Kraj spone

AUDI A4, A6, A8 (uporedni br. 4B0 419 811 E)

SWAG br. 32 71 0013

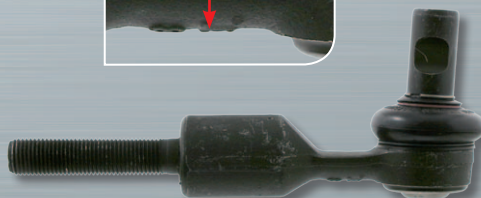
Zglobovi kraja spone prouzrokuju buku prilikom vožnje.

Kod stare verzije (uporedni br. 4B0 419 811 E) je nastajao kvar usled preopterećenosti zglobova. Audi, VW i Škoda su zamenili ovaj model i on nije više aktuelan.

SWAG preporučuje korišćenje kraja spone SWAG br. 32 71 0013 (uporedni br. 8E0 419 811 B), koji ima sledeće karakteristike:

- veći prečnik kugle za povećanje izdržljivosti
- masivnije telo
- zamena sigurnosnog prstena u cilju bolje zaštite manžetne

Važno je da je kod nove verzije zadržana gumena obloga u telu, kako bi se osigurala ugodnost prilikom vožnje i kako se vibracije ne bi prenosile na druge delove.
